# 再処理施設 廃棄物管理施設 MOX燃料加工施設

## 設工認申請に係る対応状況

令和3年8月30日

## **第1回設工認申請における耐震再評価結果**

燃料加工建屋の基礎底面レベルの入力地震動の比較 (E+F)

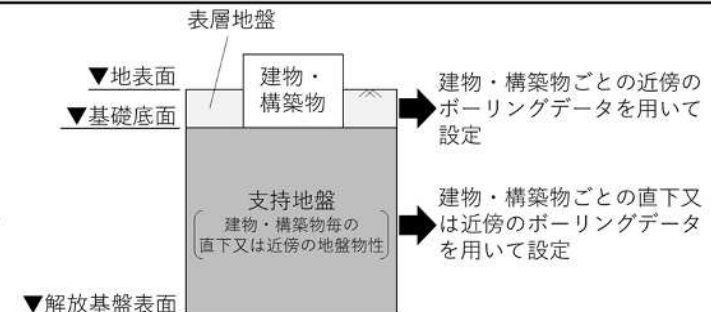
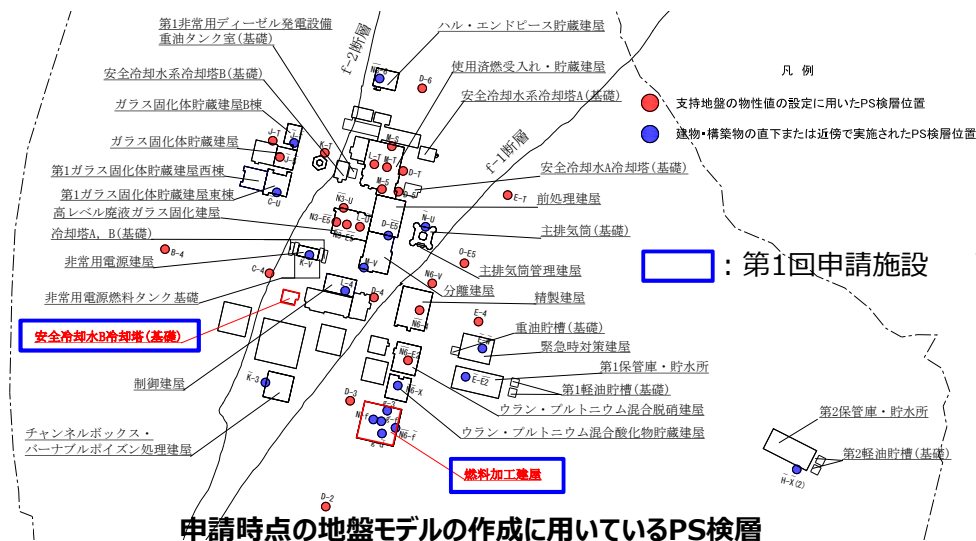
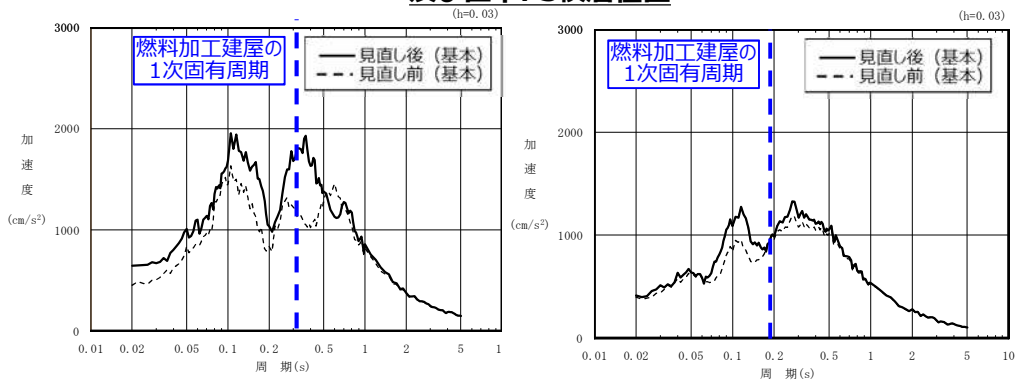
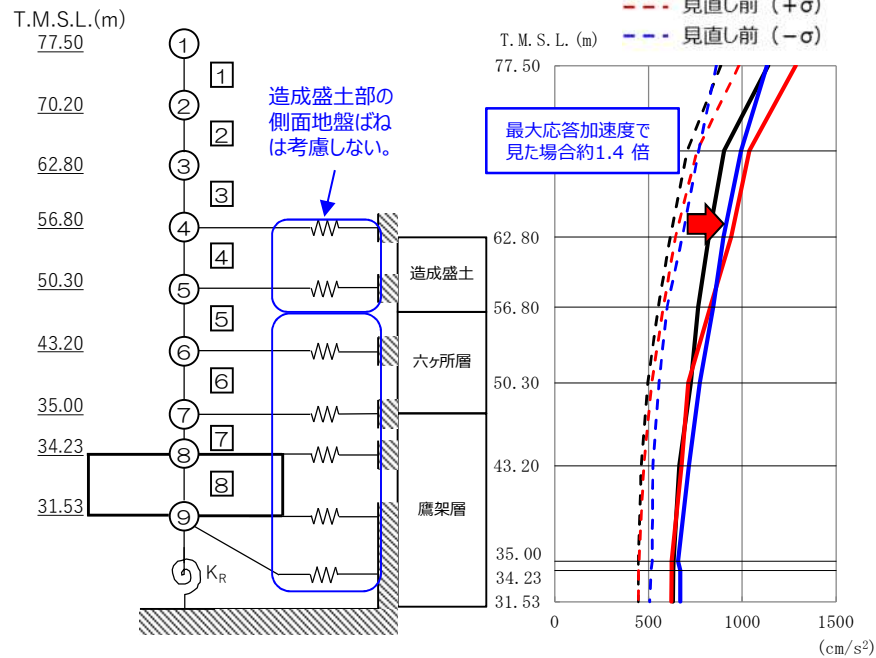
- 建物・構築物直下または近傍の地盤データを参照した場合における申請時点の地盤モデルの適用性について議論があった。

No.	審査会合日	指摘事項	対応方針
1	2021.3.15	エリアごとの平均的な地盤物性値に基づく地盤モデルを用いる場合は、その妥当性の説明ロジックとして、その地盤モデルを入力地震動の評価に用いても安全上支障がないこと、設計用地震力の設定において施設への影響評価も含めて地盤のばらつきが適切に考慮されていることの観点で整理すること。	エリアごとの平均的な物性値に基づく地盤モデルに加え、各建物・構築物の直下PS検層データを用いた耐震評価を実施する方針とする。
2	2021.3.15	データの拡充にあたっては、各エリア内で得られた調査結果を詳細に示したうえで、地下構造が同様な速度構造であること、PS検層結果と地盤モデルのばらつき範囲の関係性、地表付近でPS検層結果のデータが得られていない部分の扱いについて説明すること。	各エリア内において速度構造が建屋位置ごとに相違していることから、各建物・構築物の直下PS検層データを用いた耐震評価を実施する方針とする。
3	2021.4.13	第1回申請対象施設である安全冷却水B冷却塔についても近傍データに基づき整理すること。また、他の建物・構築物に対しても第1回申請において示す基本的な方針との関係を踏まえて必要な説明をすること。	安全冷却水B冷却塔について、近傍のPS検層データを用いた耐震評価を実施する方針とする。
4	2021.4.13	直下もしくは近傍の直下PS検層データが複数得られている場合について、直下地盤モデルとしてばらつきを考慮するのか、ロジックを整理し根拠を明確にして説明すること。	直下PS検層データが複数得られている建物・構築物については、そのデータのばらつきを考慮した耐震評価を実施する方針とする。
5	2021.4.13	表層地盤を敷地全体のモデルとして扱い、そのデータのばらつきの影響評価について、地盤ばねの剛性を変化させた場合の検討として行うのであれば、 $\pm 1\sigma$ を超えるデータがあることに留意すること。	各建物・構築物の直下PS検層データによれば、速度構造設計用地盤モデルに考慮しているばらつき幅を超えるものがあることから、各建物・構築物の直下PS検層データを用いた耐震評価を実施する方針とする。

- 入力地震動の評価に用いる地盤モデルを、建物・構築物直下又は近傍の地盤データに基づき作成したモデルに見直し。
- 本地盤モデルに見直した場合の耐震評価の再実施中。耐震性は確保できる見通しを得ている。

見直し前  
▶ 敷地を3つのエリアに分け、それぞれのエリアで平均的な物性値を設定。  
見直し後  
▶ 建物・構築物の直下及び近傍のPS検層に基づき、建屋毎に物性値を設定。

冷却塔及び飛来物防護ネットの模式図 (断面)

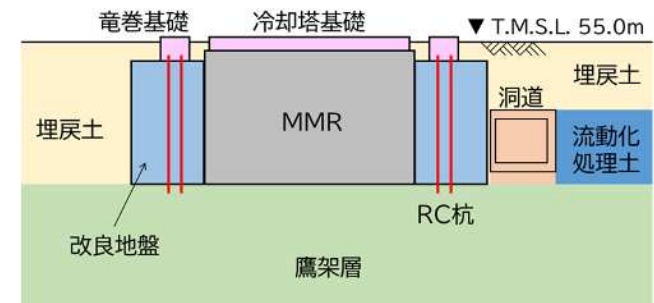
- 地下水排水設備に囲まれていない施設における液状化評価の考え方について議論があった。

- 液状化時の土圧算定に「ウエスタガード補正式」を用いることの妥当性について議論があった。

8	2021.6.28	竜巻防護施設の液状化評価について, ウェスタガード補正式を, 液状化した地盤から受ける土圧の算定に用いることができる根拠を示すこと。また, その代替手法が有効応力解析よりも保守的な結果を与えるということ, 実際の液状化時の複雑な土圧の影響を考慮できていることを明確に示すこと。	ウェスタガード補正式の適用性について, 有効応力解析の結果との比較検証を踏まえ, 側方土圧荷重の設定は有効応力解析結果を用いることとした。
9	2021.7.26	地盤液状化による想定事象に対する確認が網羅できていることを示すこと。	耐震設計全体の流れを整理することで地盤液状化にて想定すべき事象が網羅出来ていることを整理した。
10	2021.7.26	有効応力解析における評価条件の妥当性及び結果の保守性についても説明を行うこと 有効応力解析を用いた評価及びその他手法を用いた評価について妥当性を示すこと	有効応力解析の解析方針について整理した。なお, 杭の耐震裕度を考慮すると, 耐震性は確保できる見通しを得ている。

- 本施設の液状化評価においては、「ウエスタガード補正式」では複雑な土圧の影響を考慮できないと考え、詳細な評価手法である「有効応力解析」を採用することとし、合わせて地盤モデルの見直しを考慮した液状化評価に切り替え。
- 有効応力解析による液状化評価に伴い、上部の飛来物防護ネット架構や、基礎、杭の入力が変わるため、これらの構造物の耐震性を再評価中。耐震性は確保できる見通しを得ている。
- 有効応力解析による液状化を考慮した耐震評価については、9月中に解析が完了する見込み。

飛来物防護ネットの支持架構の設置場所 (配置制約)

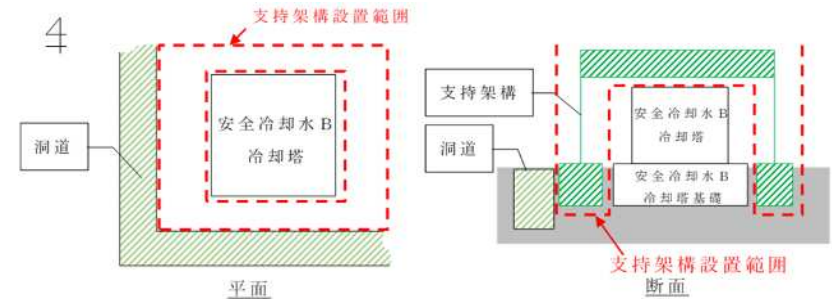
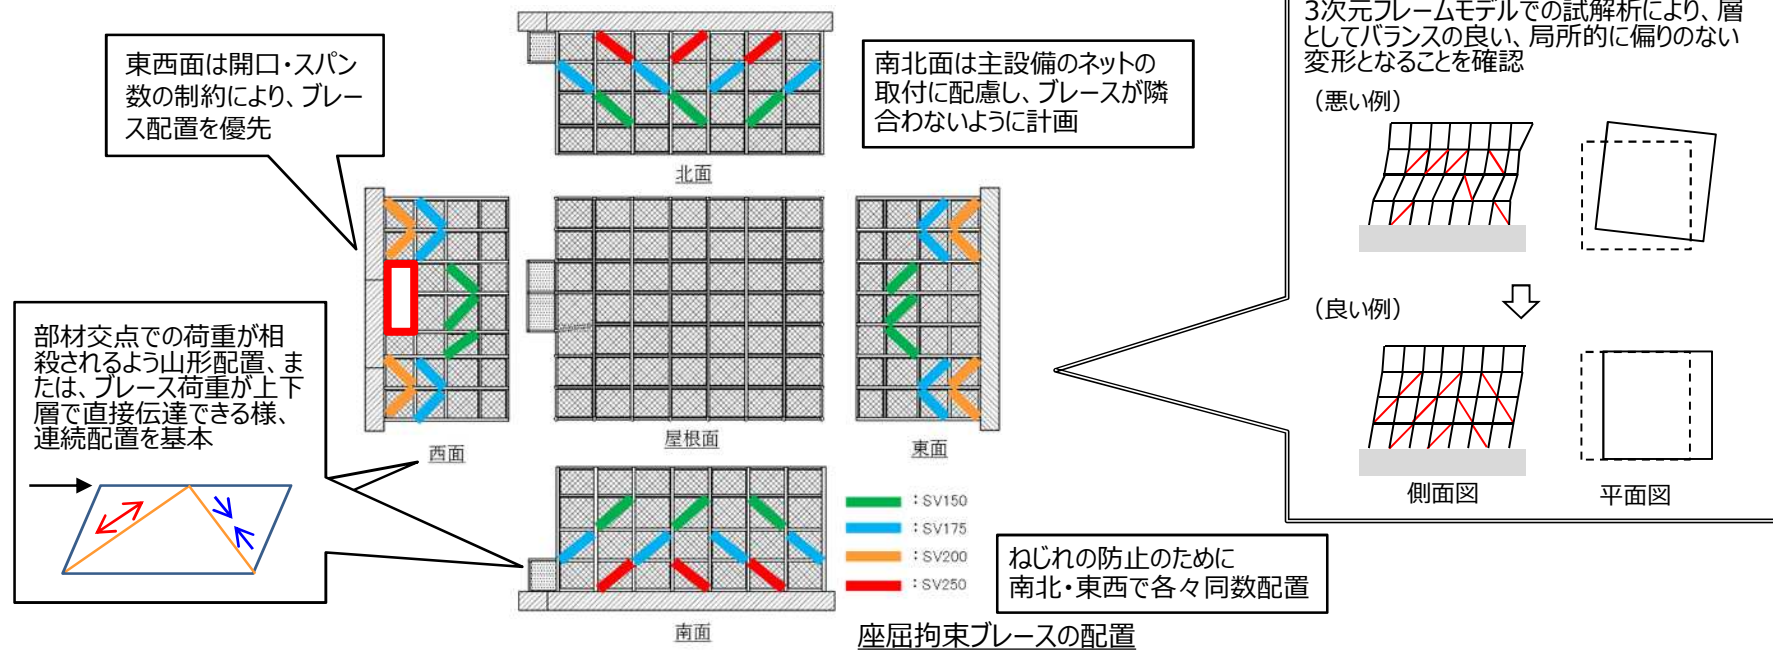
No.	審査会合日	指摘事項	対応方針
1	2021.7.26	①飛来物防護ネットの上部構造と基礎の耐震評価の全体体系について説明すること。 ②座屈拘束ブレースの設計方針, 目的・採用理由, 配置の考え方, 解析モデルの扱い, 評価方法について説明すること。 ③質点系モデルと3次元フレームモデルでの弾塑性の応答解析結果を比較し, 部材レベルで妥当性及び保守性を示すこと。 ④材料物性のばらつきについて示すこと。	①全体の評価体系の流れがわかるフローを示す。 ②座屈拘束ブレースの採用理由や配置の考え方などを示す。 ③座屈拘束ブレースの荷重時刻歴, 履歴ループ, 周辺部材の荷重を比較することにより, 質点系モデルが妥当であることを示す。 ④設計体系の中で材料物性のばらつきを考慮方法を示す。

⇒ 「座屈拘束ブレース」の採用により、地震荷重を低減し、柱の引抜き力の低減 (転倒モーメントで約4割減)

⇒ 各層の変形性能を剛性として反映した「質点系モデル」を構築し、耐震評価を合理的に実施。
